Volume 12 – Courrier et servitudes

Parc éolien de l'Ozanne

Communes d'Yèvres, commune de Brou (28)

Dossier de Demande d'Autorisation Environnementale

Annexe 1 : Aire d'étude de la Directive Paysagère

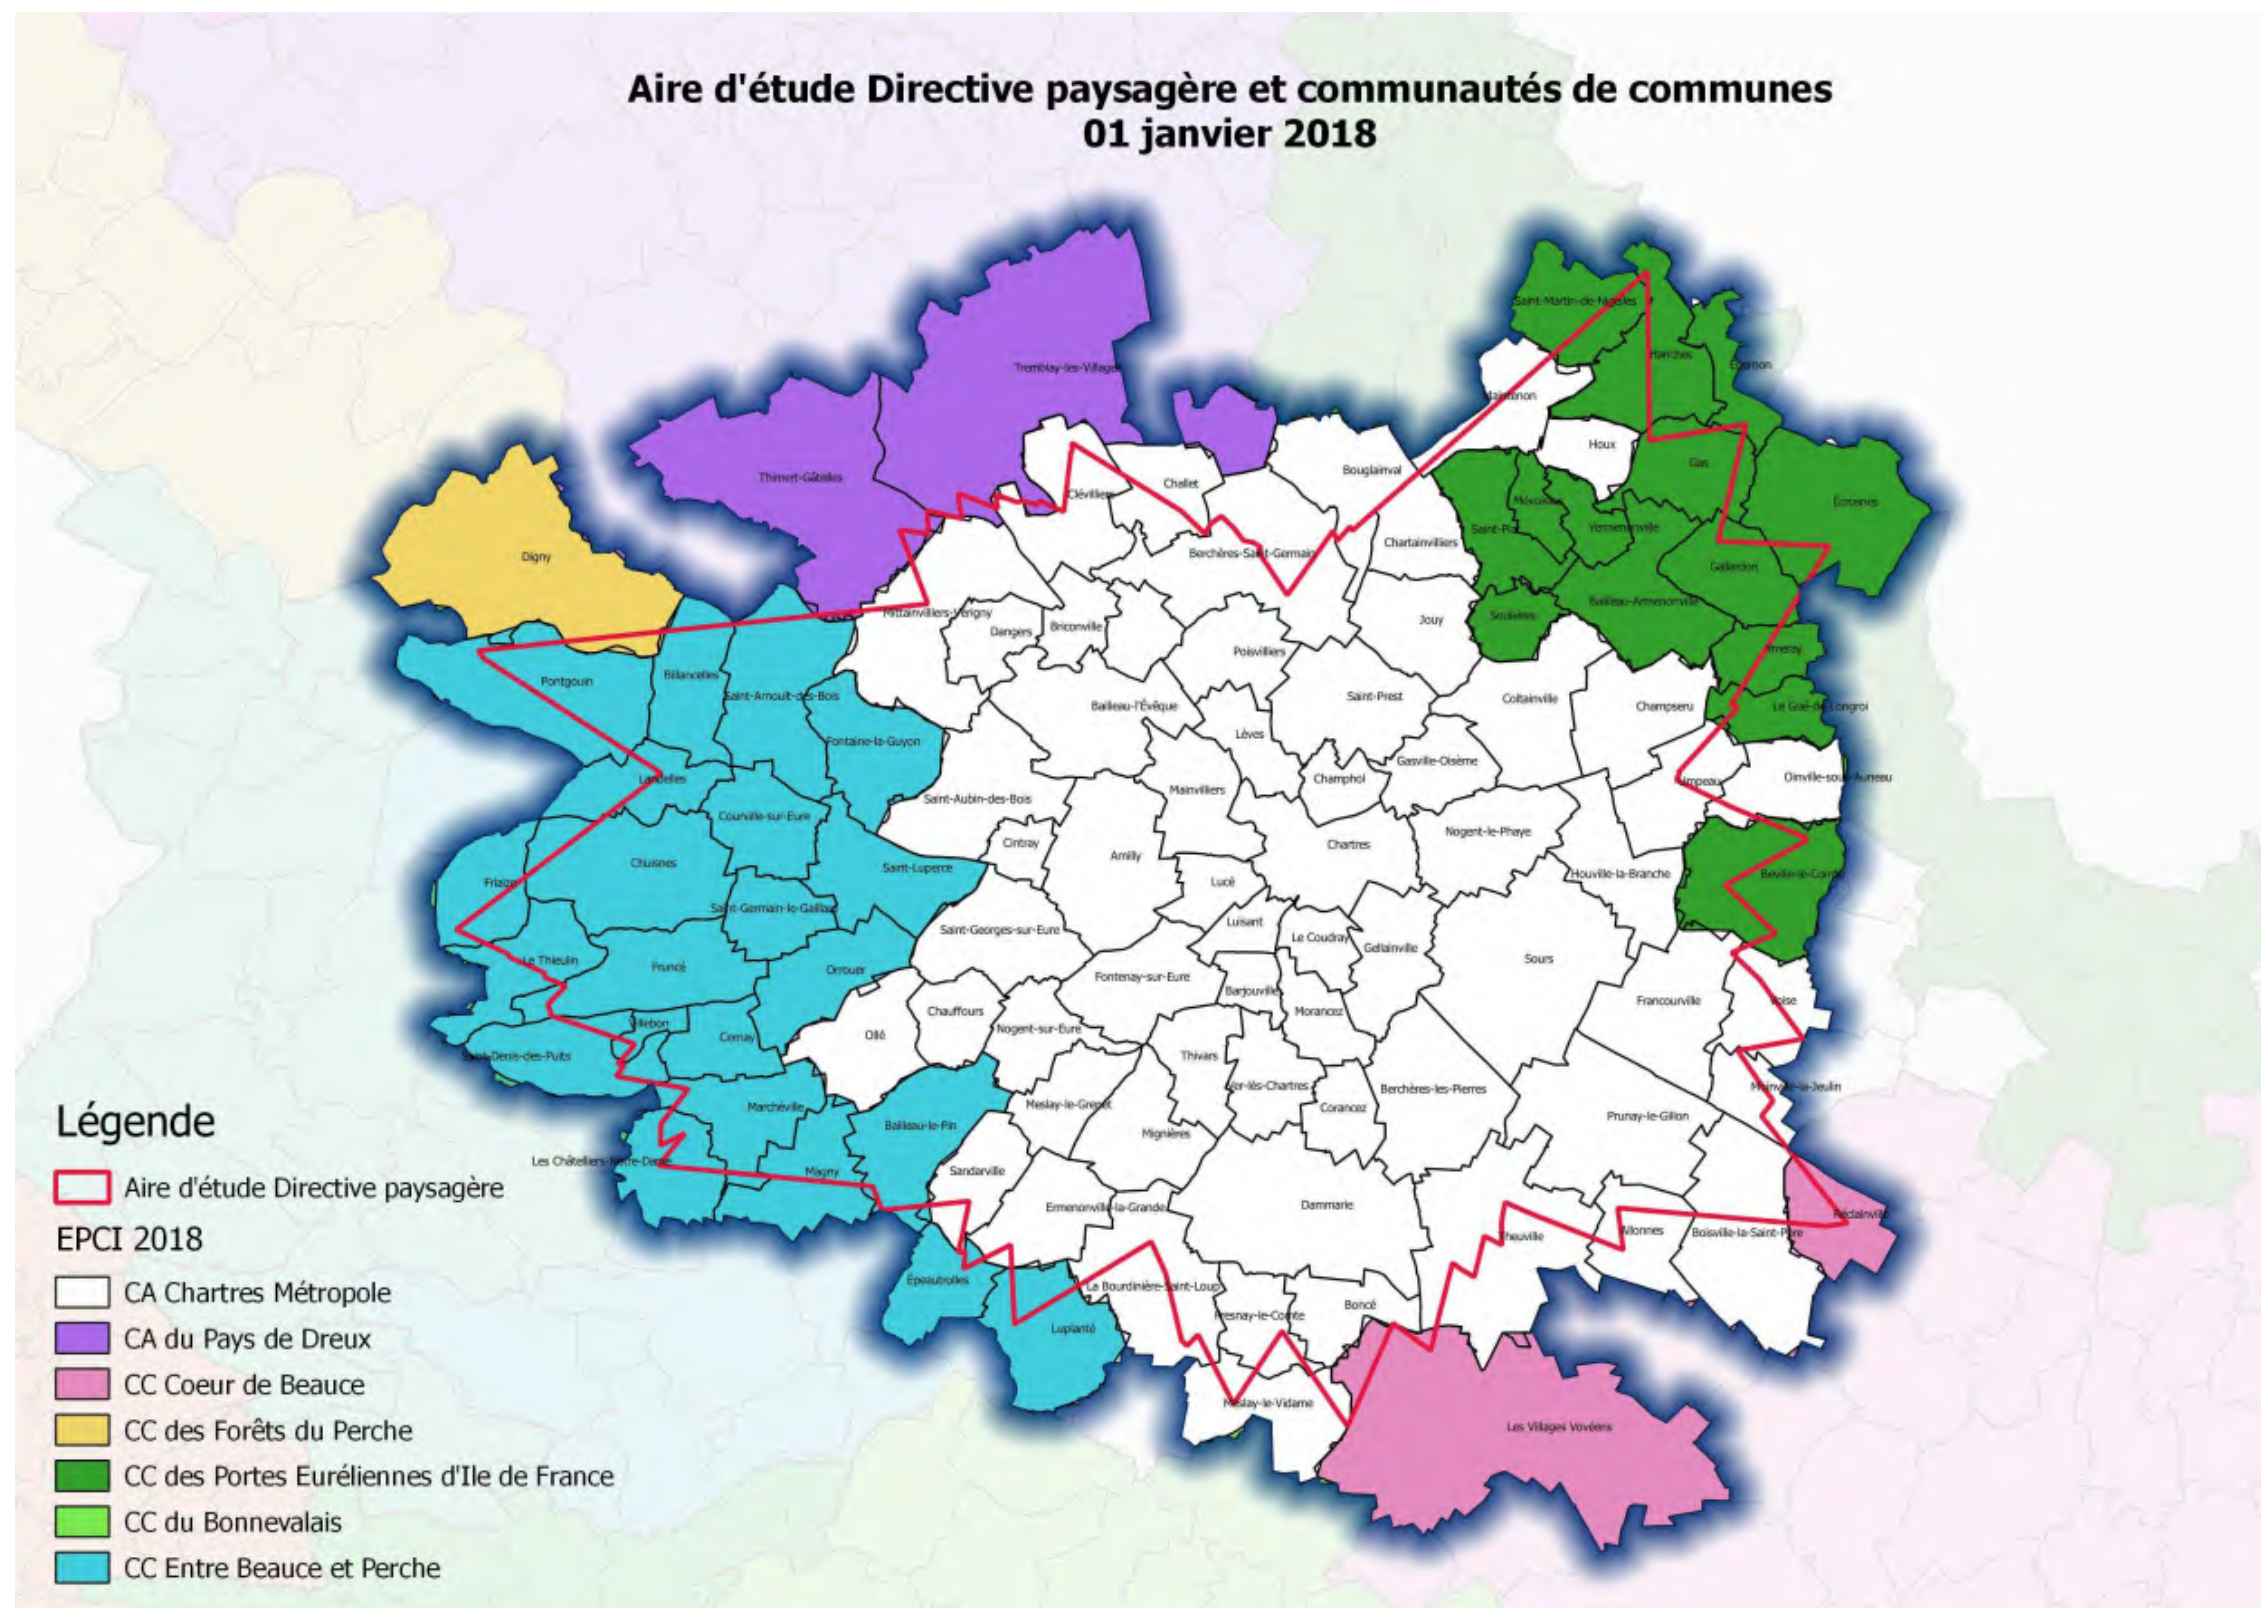
De plus, sous la direction de la préfète du département d'Eure-et-Loir, une démarche d'élaboration d'une directive paysagère destinée à protéger les vues proches, intermédiaires et lointaines sur la cathédrale de Chartres est engagée. Cet outil réglementaire, élaboré en concertation entre l'État et les collectivités locales, et qui fera l'objet d'une consultation publique, inscrira la dimension paysagère de la cathédrale dans les outils de planification territoriale. L'aire d'étude de la directive paysagère est présentée en annexe.

Cartographie des contraintes a  ronautiques relatives au volume de protection de la proc  dure d'arriv  e aux instruments RNAV GNSS en piste 28 de l'a  rodr  me de Ch  teaudun

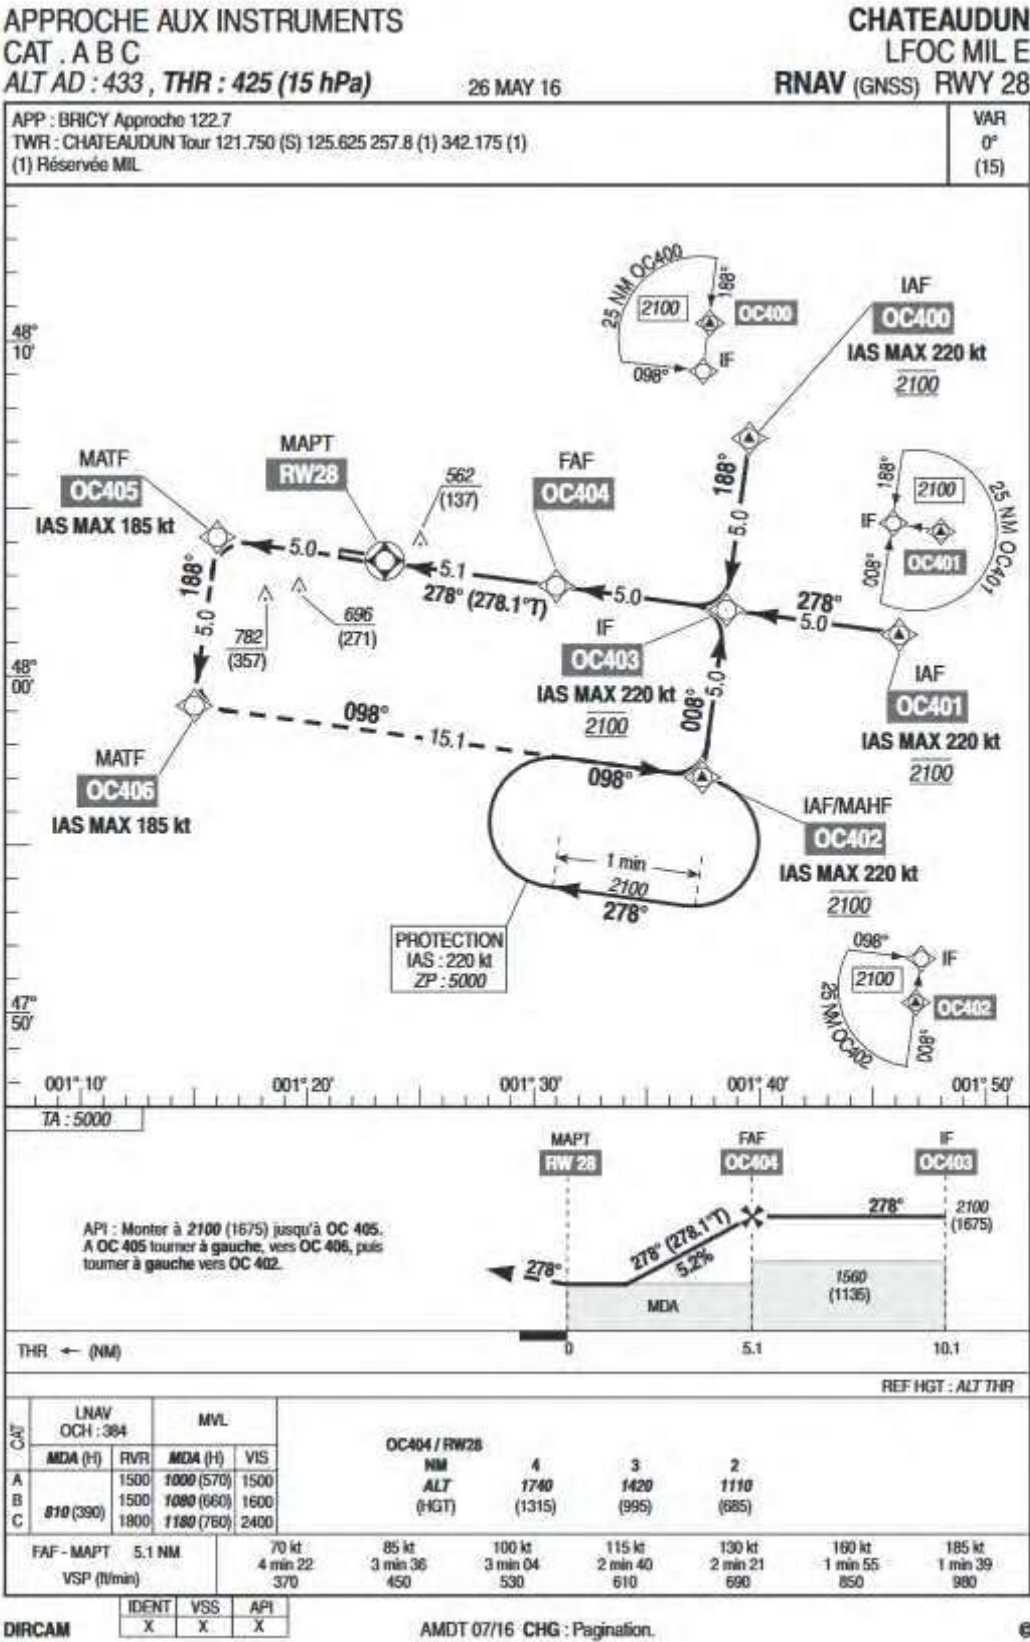
Du point de vue des contraintes aéronautiques, le projet s'inscrit dans le volume de protection de la procédure d'arrivée aux instruments RNAV GNSS en piste 28 de l'aérodrome de Châteaudun (Cf. annexe I). Il interfère, en particulier, avec l'altitude d'arrivée en région terminale (TAA) du repère d'approche initiale (IAF) OC400 d'une valeur de 2100 pieds, (environ 640 mètres). Cette altitude a pour vocation d'assurer une marge minimale de franchissement de 300 mètres au-dessus des obstacles, situés à l'intérieur d'un arc de cercle défini par un rayon de 25 nautiques centré sur le repère d'approche initiale (IAF) considéré, ou à défaut d'IAF, sur le repère intermédiaire (IF), et délimité par des lignes droites joignant les extrémités de l'arc à l'IF, ainsi que dans une zone tampon de 5 NM de large. De ce fait, l'altitude sommitale des aérogénérateurs, pale haute à la verticale, est limitée à 340 mètres NGF.

Cartographie des contraintes aéronautiques relatives au volume de protection de la procédure d'arrivée aux instruments RNAV GNSS en piste 07 de l'aérodrome d'Orléans-Bricy

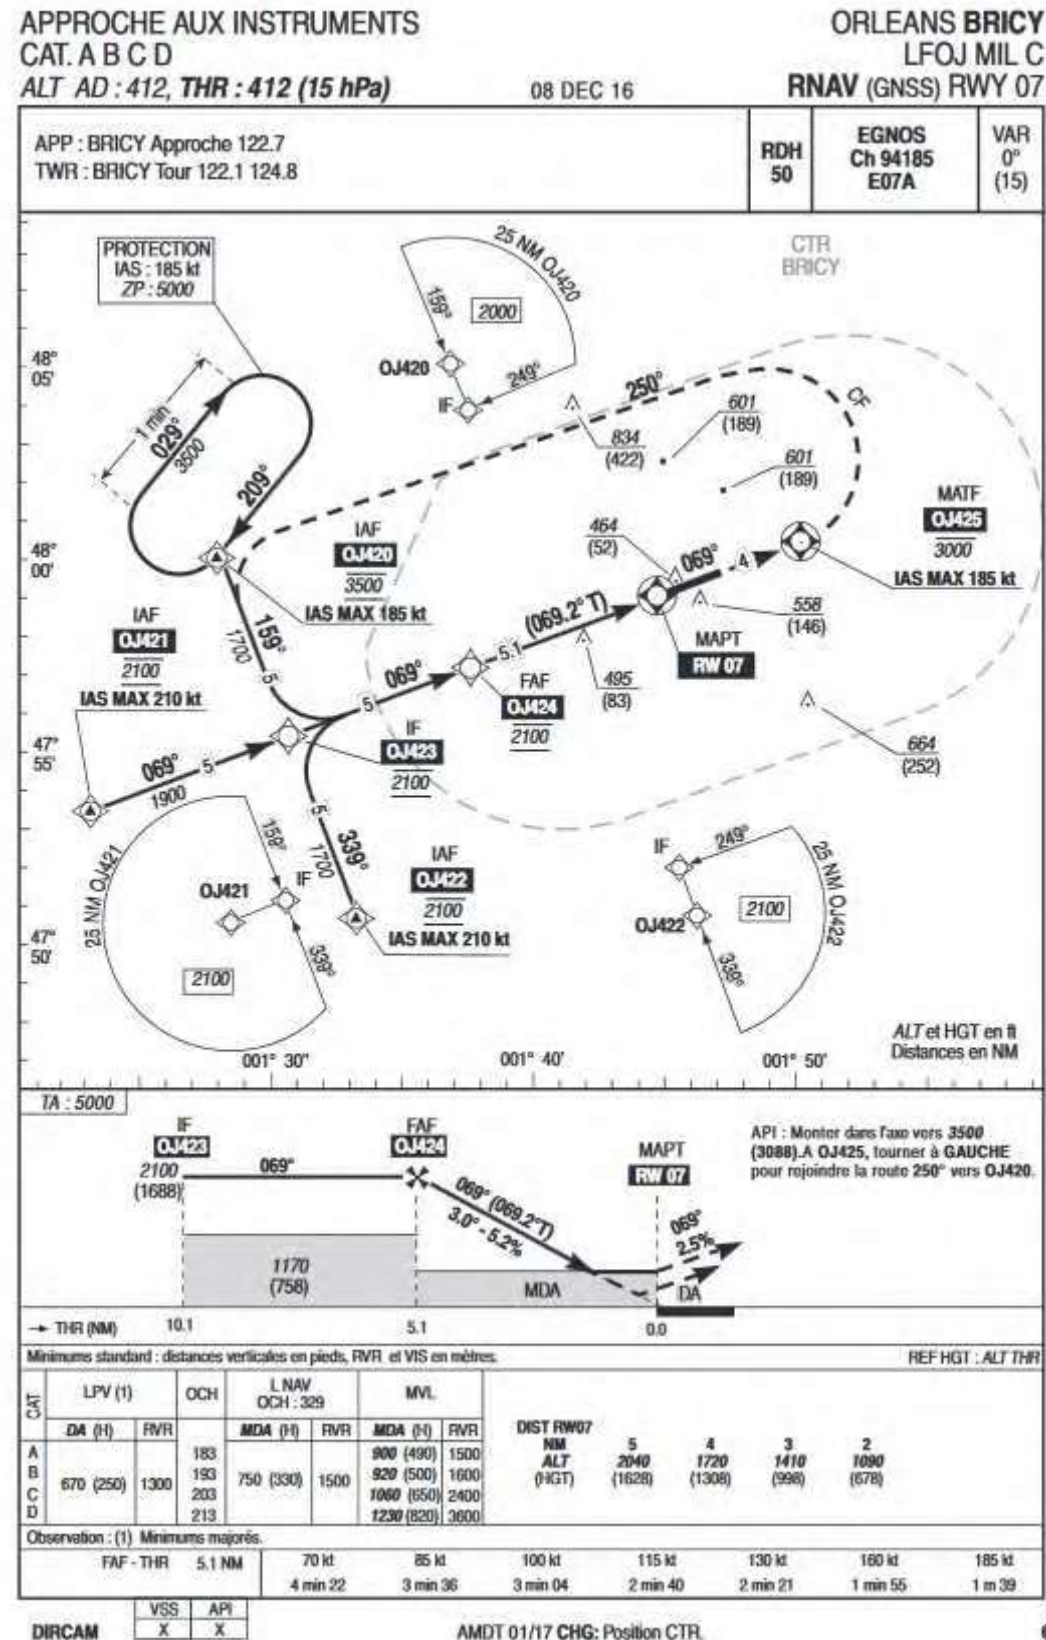
Le projet s'inscrit dans le volume de protection de la procédure d'arrivée aux instruments RNAV GNSS en piste 07 de l'aérodrome d'Orléans-Bricy (Cf. annexe II). Il interfère, en particulier, avec l'altitude d'arrivée en région terminale (TAA) du repère d'approche initiale (IAF) OJ 421 d'une valeur de 2100 pieds, (environ 640 mètres). Cette altitude a pour vocation d'assurer une marge minimale de franchissement de 300 mètres au-dessus des obstacles, situés à l'intérieur d'un arc de cercle défini par un rayon de 25 nautiques centré sur le repère d'approche initiale (IAF) considéré, ou à défaut d'IAF, sur le repère intermédiaire (IF), et délimité par des lignes droites joignant les extrémités de l'arc à l'IF, ainsi que dans une zone tampon de 5 NM de large. De ce fait, l'altitude sommitale des aérogénérateurs, pale haute à la verticale, est limitée à 340 mètres NGF.

Cartographie des contraintes aéronautiques relatives aux volumes de protection associés aux procédures de vols aux instruments de l'aérodrome d'Orléans-Bricy

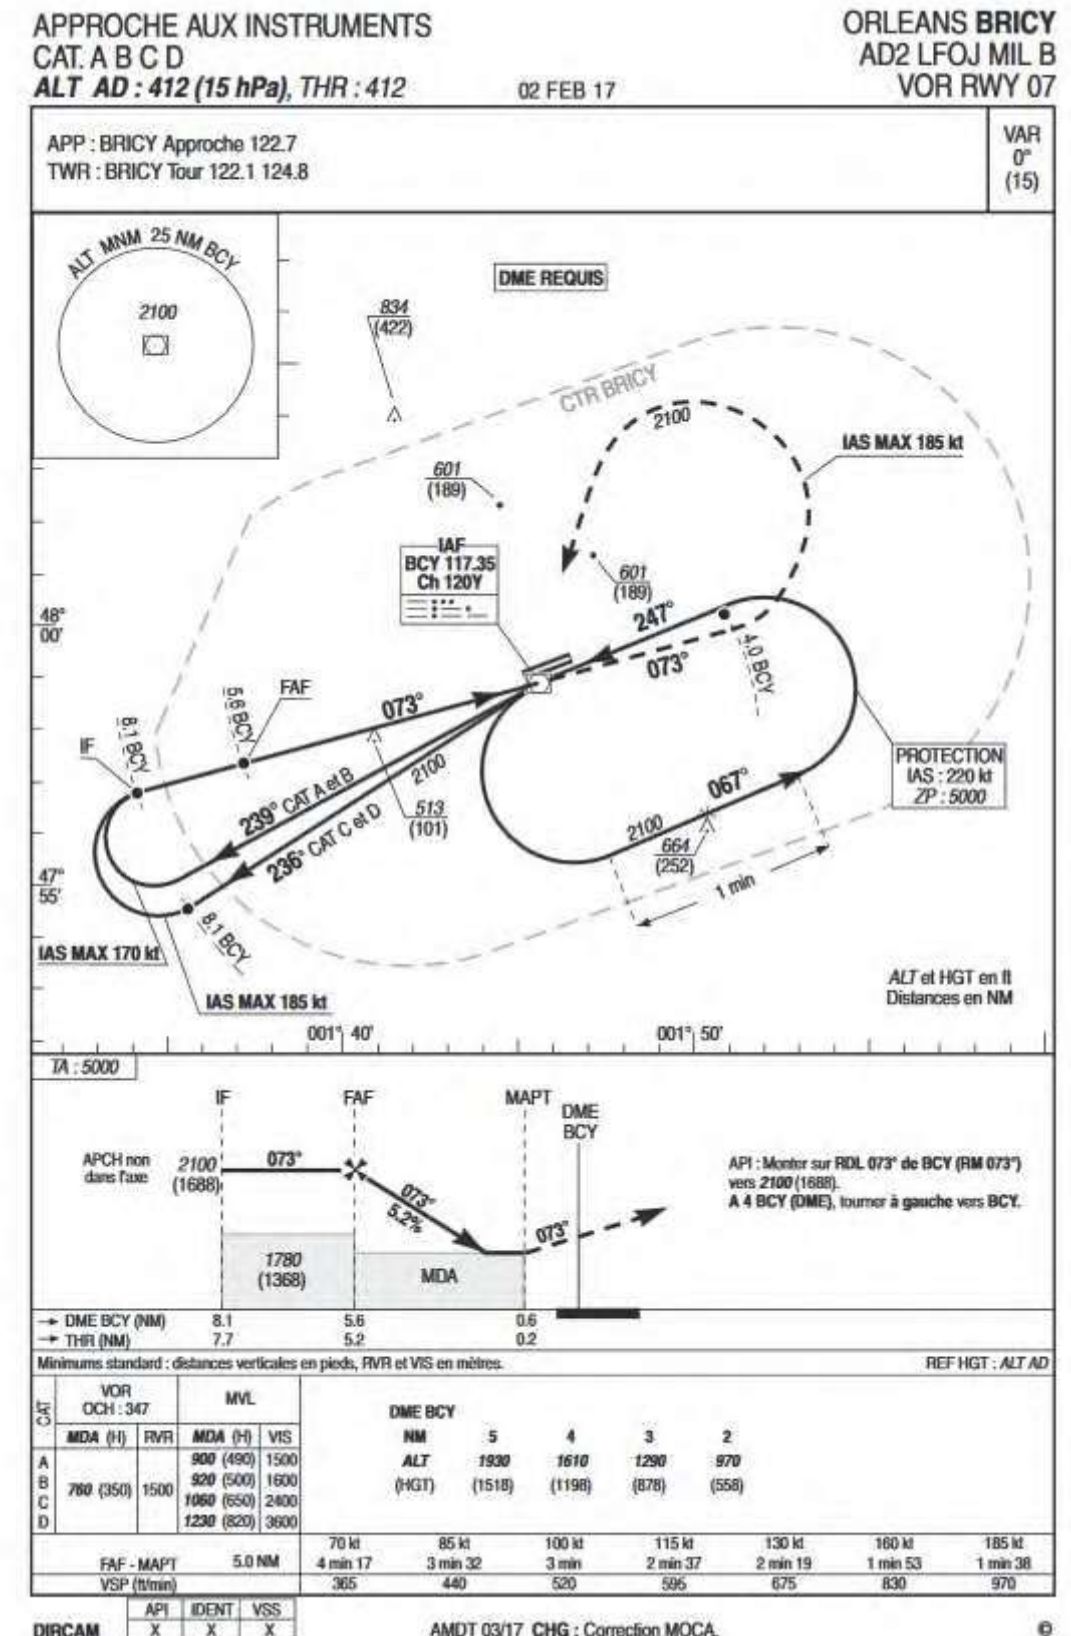
Le projet s'inscrit dans les volumes de protection associés aux procédures de vols aux instruments de l'aérodrome d'Orléans-Bricy. Elle impacte en particulier l'altitude minimale de secteur (MSA) de 2100 pieds (Cf. annexe III). Cette altitude, définie à l'intérieur d'un cercle de 25 nautiques de rayon centré sur le moyen de radionavigation de la procédure (le VOR dans ce cas) ainsi que dans une zone tampon de 5 NM de large, a pour vocation d'assurer une marge de franchissement réglementaire de 300 mètres au-dessus des obstacles, ce qui limite ces derniers à l'altitude sommitale de 340 mètres NGF.
